2. 施工時の地盤安定性 (3号トンネル起点側)

3. 施工方法の妥当性（1号トンネル起点側）

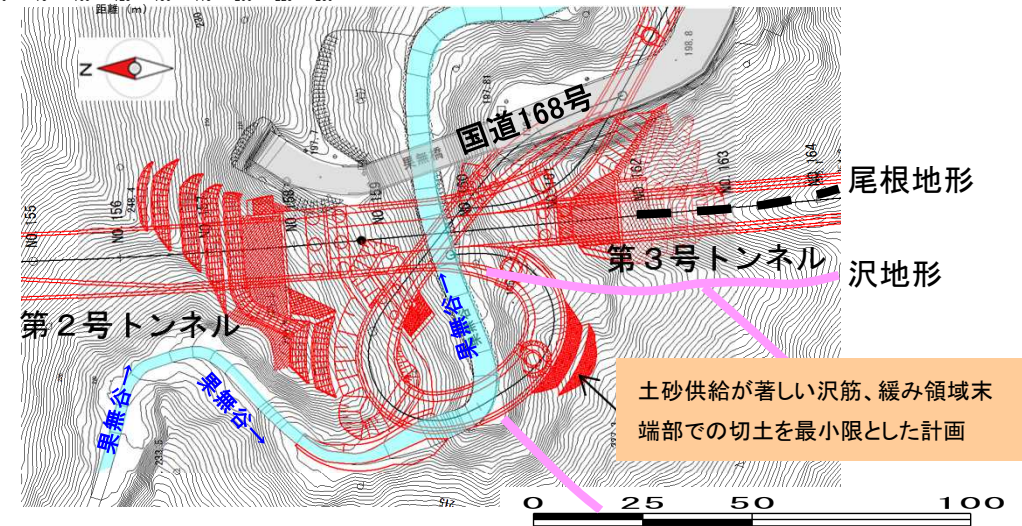
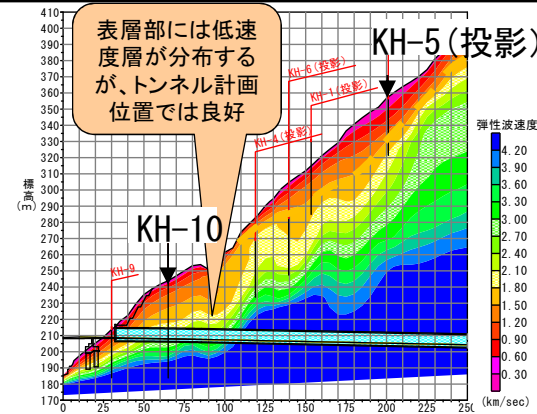
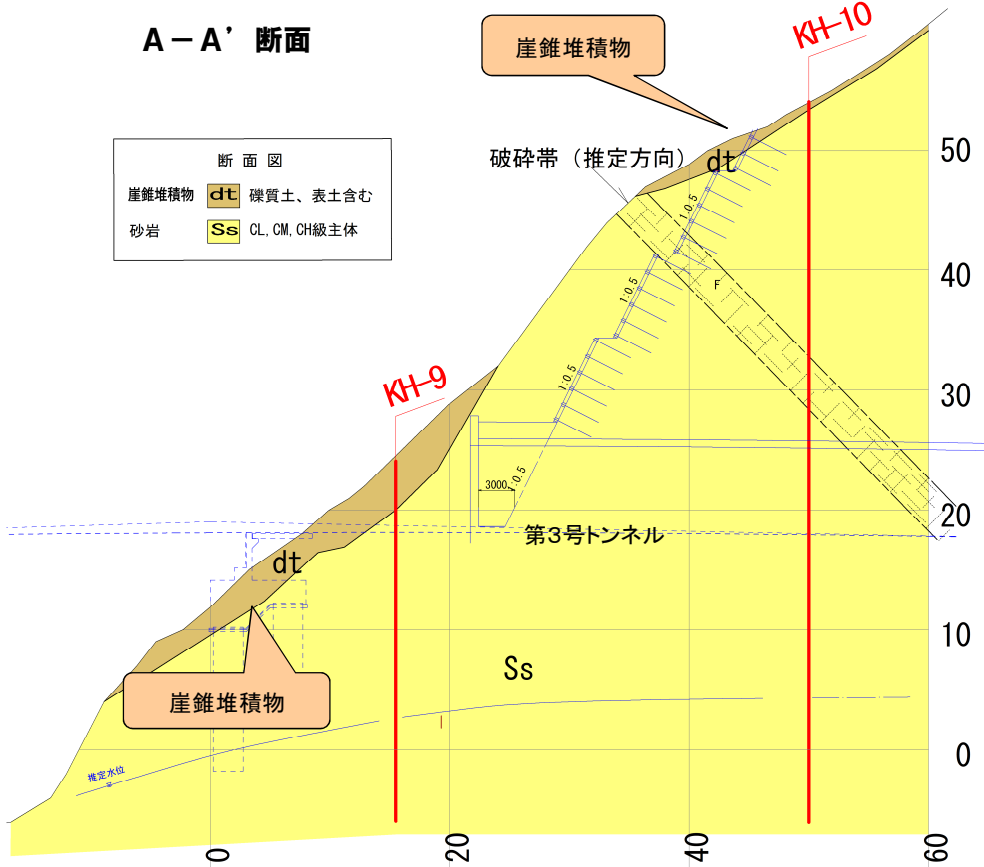
- ・A-A'断面では、トンネル坑口上部の崖錐堆積物は比較的薄く、当該斜面上への坑口位置は問題ない。
- ・計画ルート周辺は、ボーリング結果及び周辺現況では堅岩の砂岩が分布しており、トンネル計画位置での弾性波速度も良好であることから、トンネル坑口位置として問題ない。
- ・ランプの計画位置は、緩み領域末端を切土する。また、第3号トンネル入口西側斜面から流入する土砂供給(土石流)が著しい。このため切土規模の縮小化などの対応が必要となる。

- ・堅硬な砂岩が確認されており、坑口位置として問題なく、**地山安定が確保でき妥当**である。
- ・土砂供給が著しい沢筋、緩み領域末端部での切土を縮小化した位置でランプが計画されており、**切土法面対策を適切に検討することにより、地山安定が確保される**。

2. 施工時の地盤安定性 (その他坑口箇所)

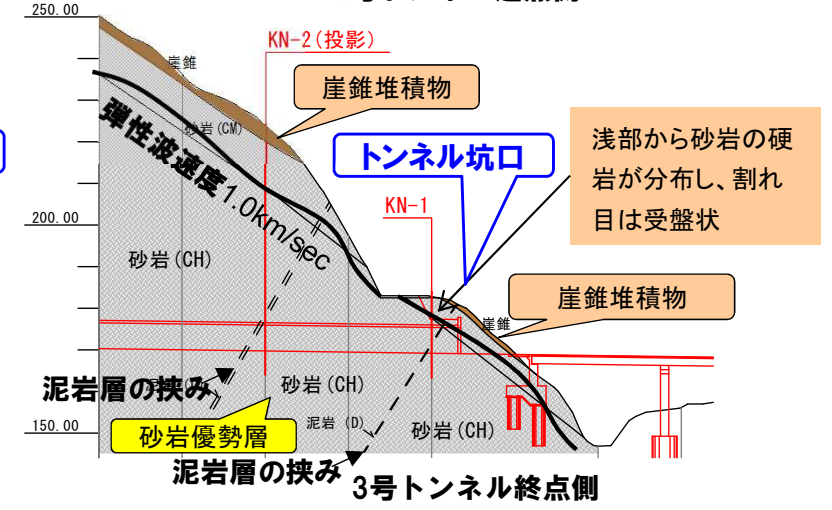
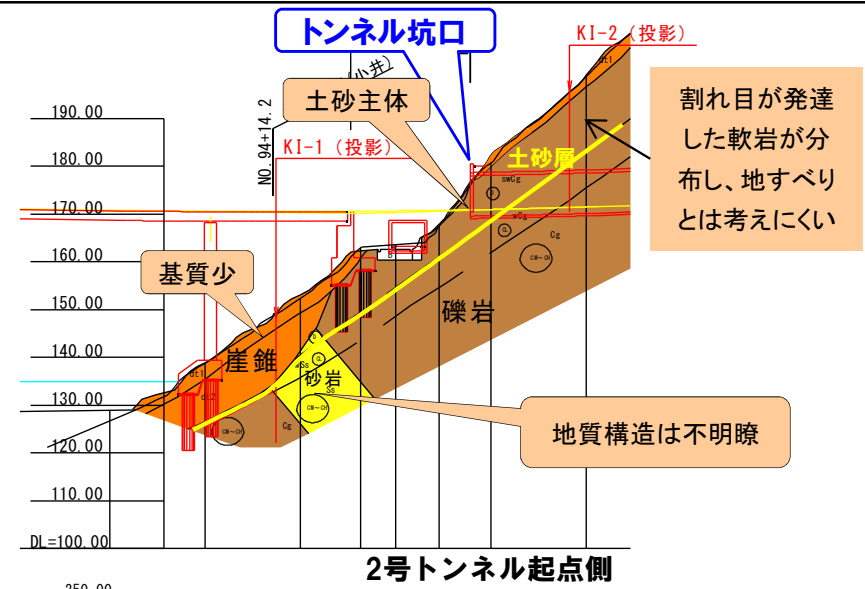
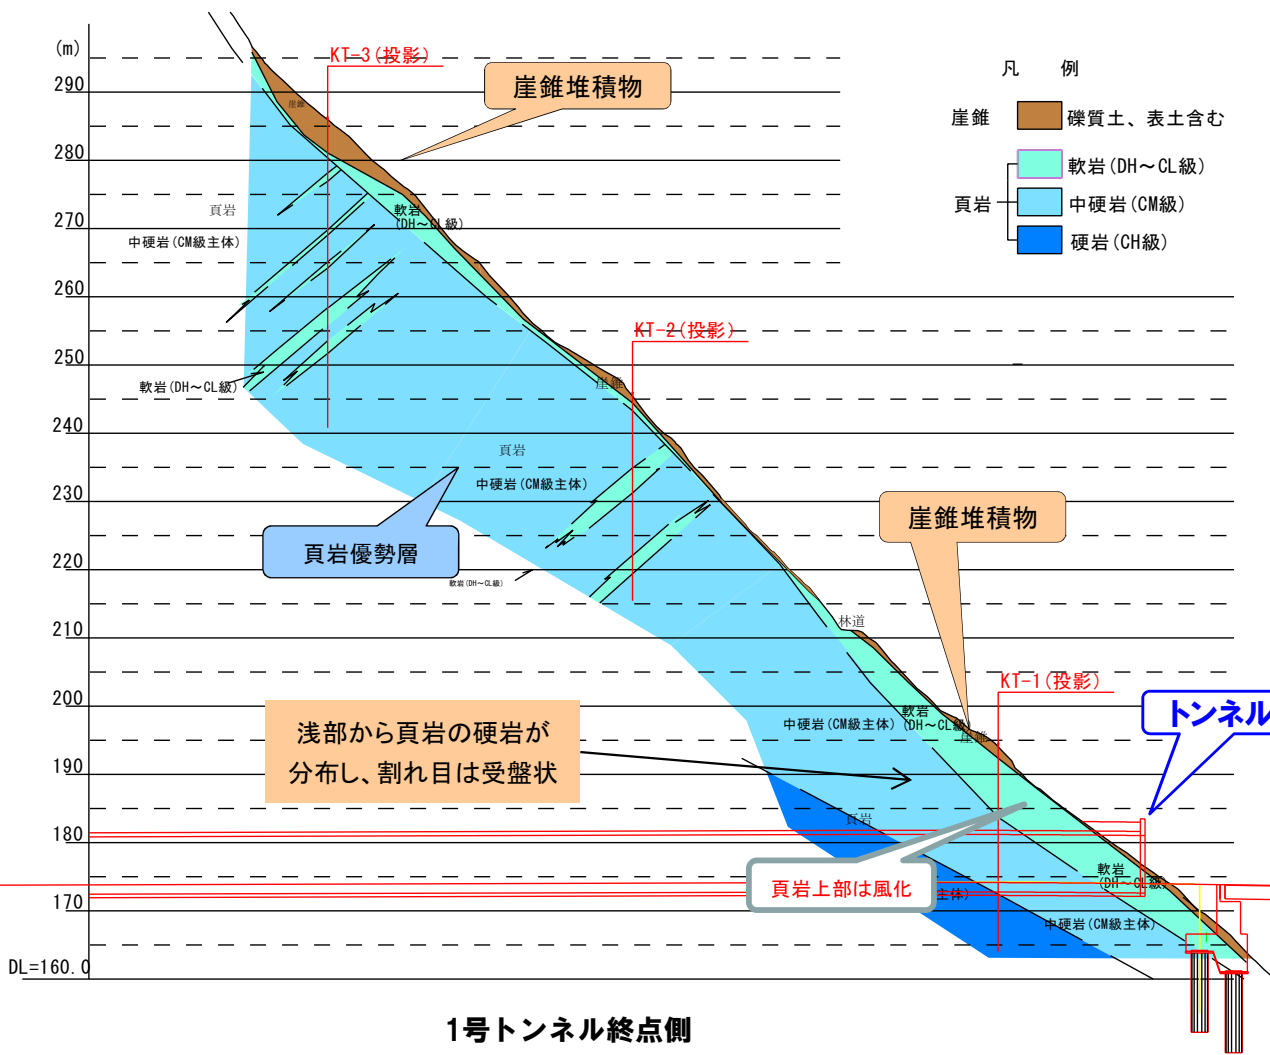
- 【1号トンネル終点側】浅部から頁岩の硬岩が分布し、割れ目は受盤状であり坑口位置として問題はない。
 - 【2号トンネル起点側】割れ目が発達した軟岩が分布するが、地すべりとは考えにくく、坑口位置として問題はない。
 - 【3号トンネル終点側】浅部から砂岩の硬岩が分布し、割れ目は受盤状である。また、弾性波速度も良好であることから、坑口位置として問題はない。
- ・各坑口背面の表層の緩んだ岩盤の安定確保のため、斜面对策検討が必要である。

- ・今後、斜面对策を適切に選定することで、安全性は確保される。

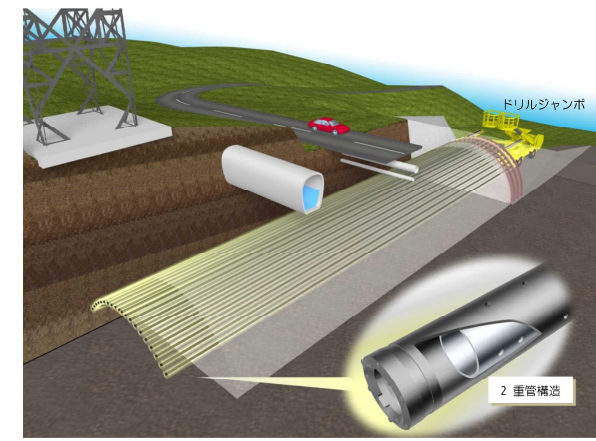
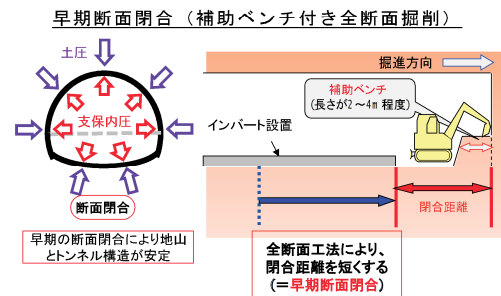
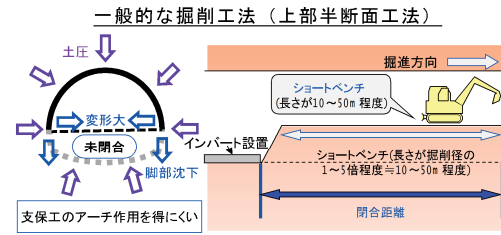
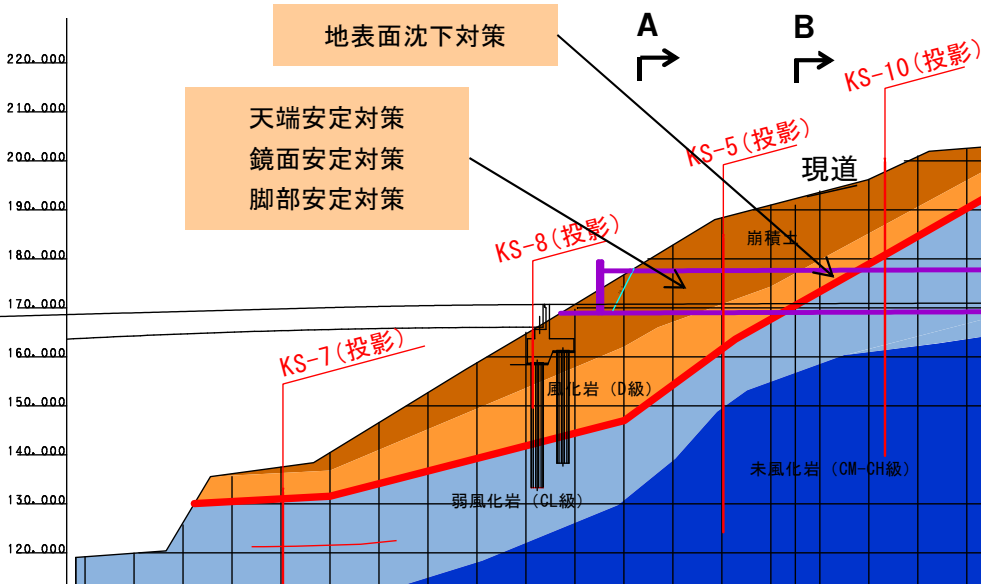
- トンネル掘削時の補助工法として、「地表面沈下対策：長尺鋼管先受け工」、「天端安定対策：超長尺先受け工」、「鏡面安定対策：注入式鏡ボルト」、「脚部安定対策：早期断面閉合」の適用を提案。

- 提案されている補助工法の適用可否を判断するため、**水平ボーリング、孔内水平載荷試験等の詳細調査を実施**する必要がある。
- トンネル上部の「崖錐ブロック」、近傍の「地すべりブロック」への対応として、**掘削に伴う緩み（発破振動）抑止**について検討が必要である。
- 工事着手時には、地すべり挙動を把握するため、**地表面変位、孔内傾斜計等による観測化施工**が必要である。
- トンネル施工時は支保構造、補助工法の妥当性確認のため、**地表沈下、天端沈下、内空変位に加えて地中変位、支保工応力の測定**が必要である。

2号トンネル終点側斜面对策
横断面図(A-A断面)

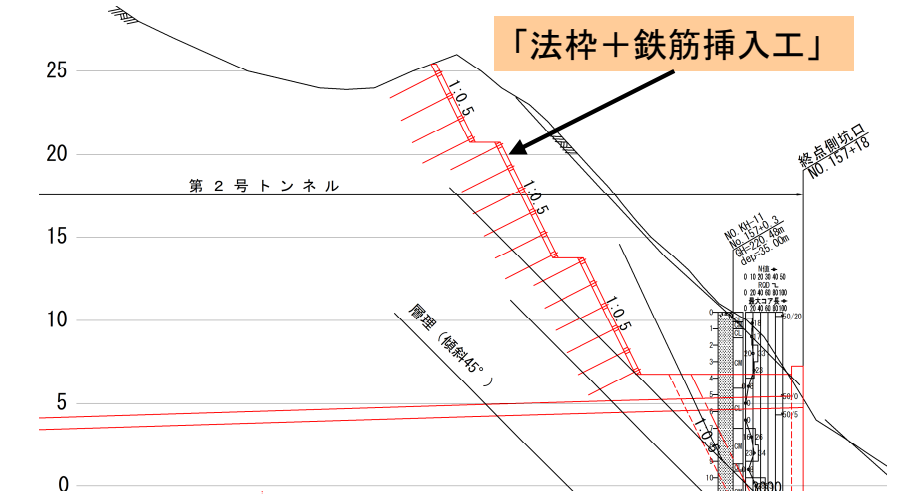
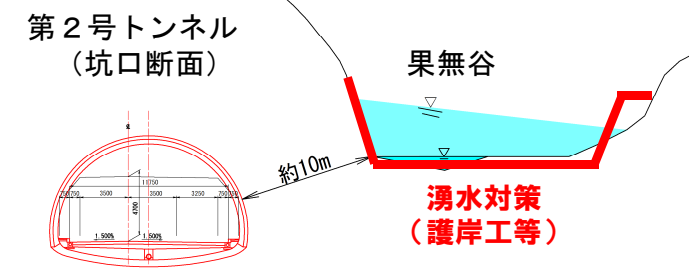
- ・土被りが薄い区間は、果無谷との離隔が約10mと近接するため、「湧水対策：果無谷の三面張り（護岸工）等」の適用を提案。
- ・流れ盤の層理の長大切土斜面对策として「斜面对策：法枠+鉄筋挿入工」の適用を提案。
- ・果無トンネル上部の岩盤クリープに対して発破振動影響検討の必要性を提案。
- ・長大切土施工が現道と近接するため落石対策工（高エネルギー吸収防護柵）の適用を提案。

- ・現道上部の岩盤クリープに対し、トンネル掘削に伴う緩み（発破振動）抑止について安定化対策の検討が必要である。
- ・長大切土施工時には、現道交通の安全対策として落石防護工等の検討が必要である。
- ・工事着手時には、果無トンネル上部の岩盤クリープの挙動を把握するため、地表面変位、孔内傾斜計、伸縮計観測による観測化施工が必要である。
- ・トンネル施工時は、果無谷からの湧水対策を行い、対策効果の確認が必要である。
- ・岩盤クリープの影響検討を行うため、岩盤クリープ主測線方向で2本程度の鉛直ボーリング、孔内傾斜計などによる動態観測が必要と思われる。

3. 施工方法の妥当性（3号トンネル起点側）

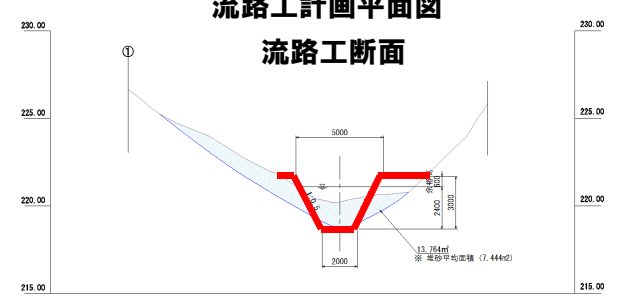
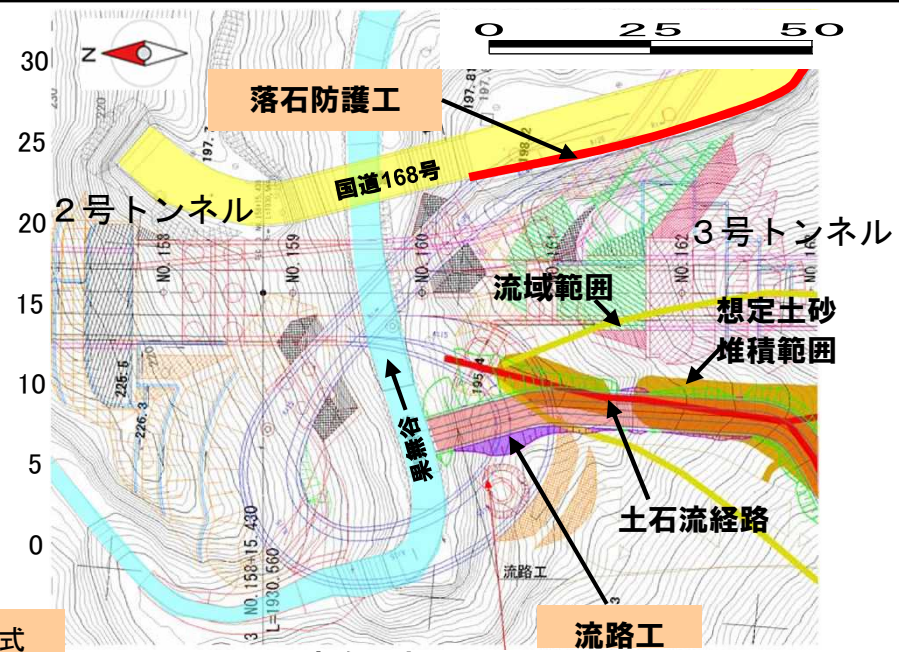
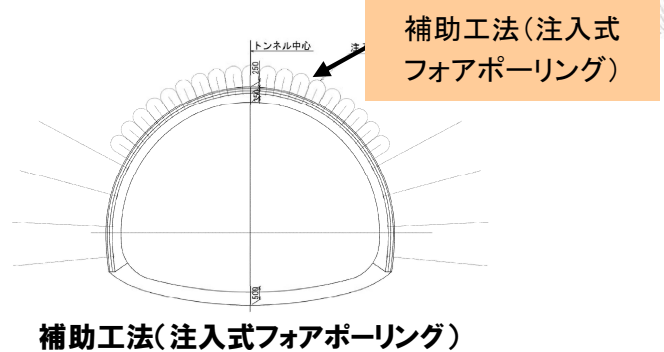
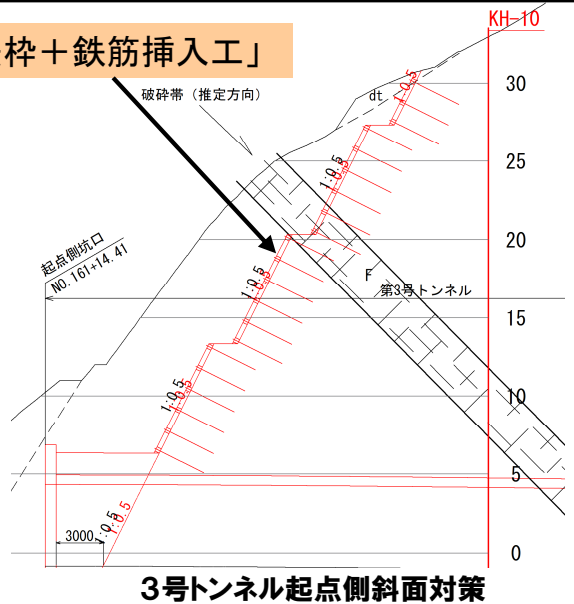
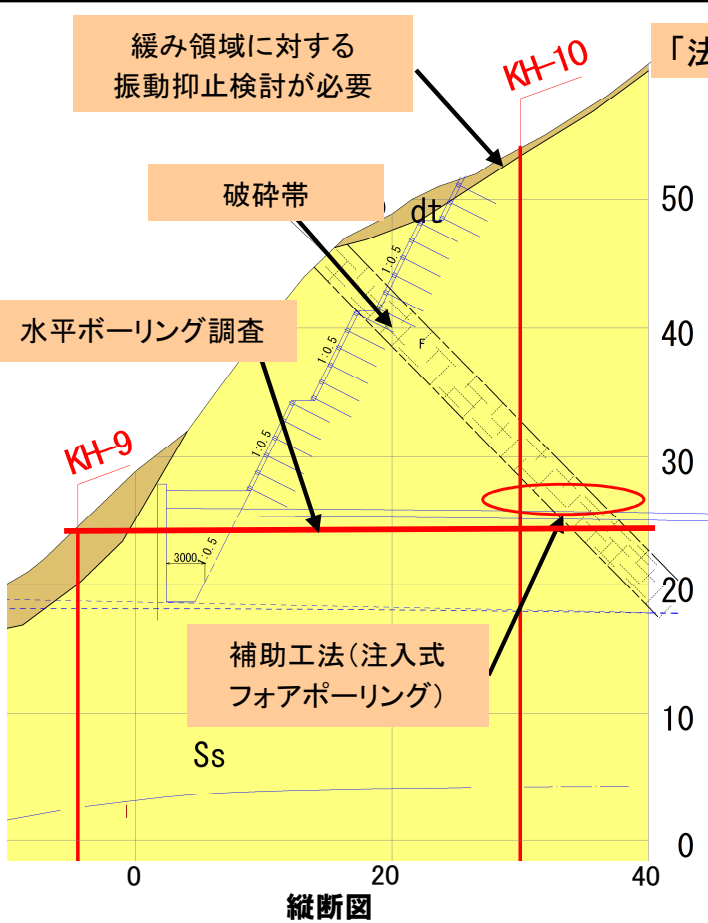
- ・坑口背面の長大法面対策として「斜面对策：法枠＋鉄筋挿入工」の適用を提案。
- ・破砕帯箇所为天端安定対策として「補助工法：注入式フォアポーリング」の適用を提案。
- ・継続的な土砂供給に対して「土石流対策：流路工」の適用を提案。

- ・提案されている補助工法の適用可否を判断するため**水平ボーリング調査等の詳細調査を実施**する必要がある。
- ・トンネル上部の「緩み領域」への対応として、**掘削に伴う緩み（発破振動）抑止**について検討が必要である。
- ・現道に近接するため長大切土施工時には、**落石防護工等の安全対策**、土石流対策として**流路工**の検討が必要である。
- ・工事着手時には、「緩み領域」の挙動を把握するため、**地表面変位、孔内傾斜計等による観測化施工**が必要である。
- ・トンネル施工時は、破砕帯箇所の地質状況確認のため**探り削孔等の前方探査**が必要である。

1号終点坑口平面図

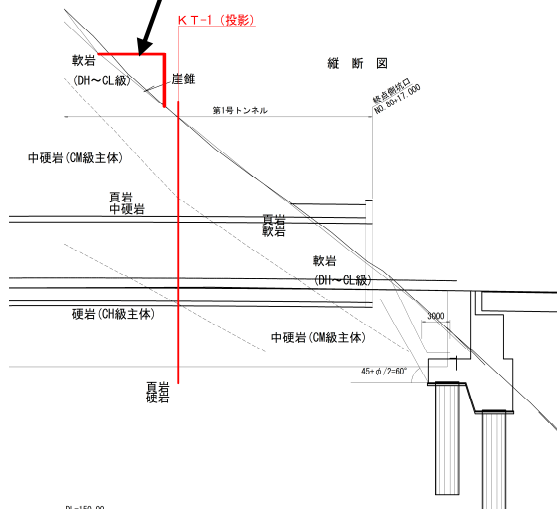
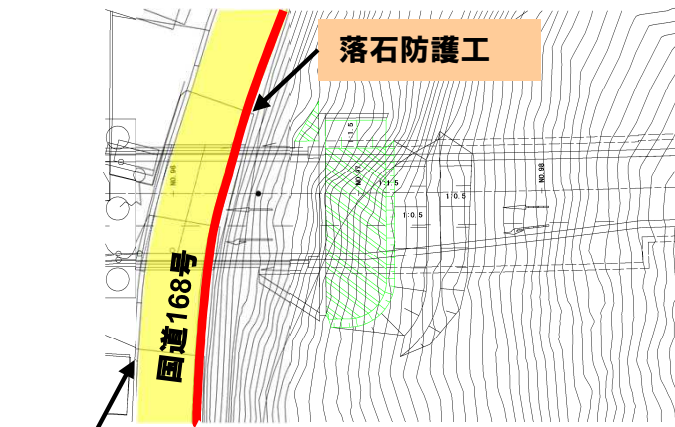
【第1トンネル終点側】取り付け道路について**地表面沈下計測による安全監視**が必要である。

2号起点坑口平面図

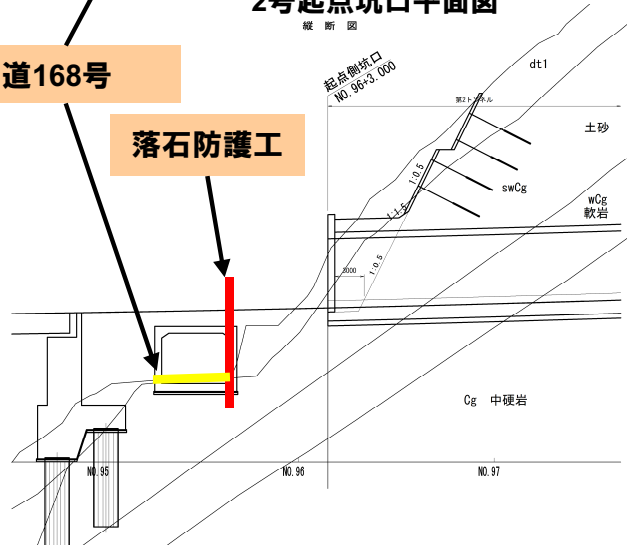
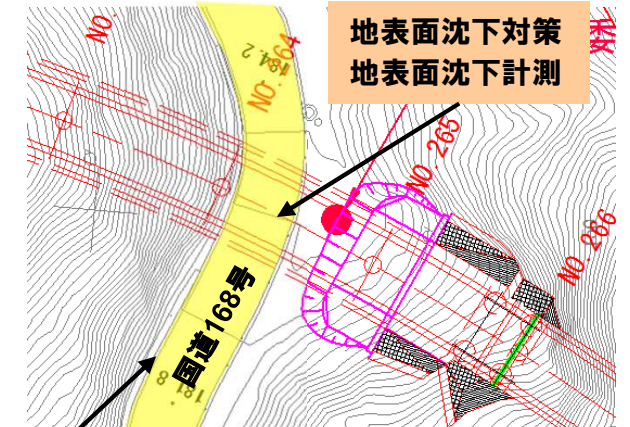
【第2トンネル起点側】現道近接のため施工時の**落石防護工による安全対策**が必要である。

3号終点坑口平面図

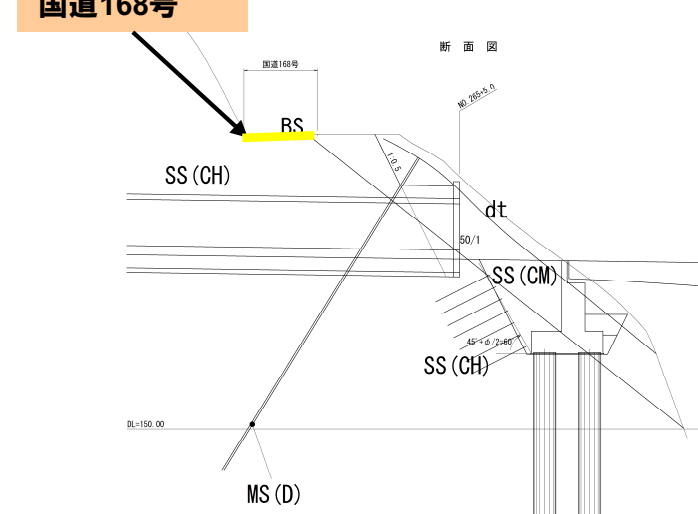
【第3トンネル終点側】現道直下をトンネルが通過するため、**地表面沈下対策の検討、地表面沈下計測による安全監視**が必要である。
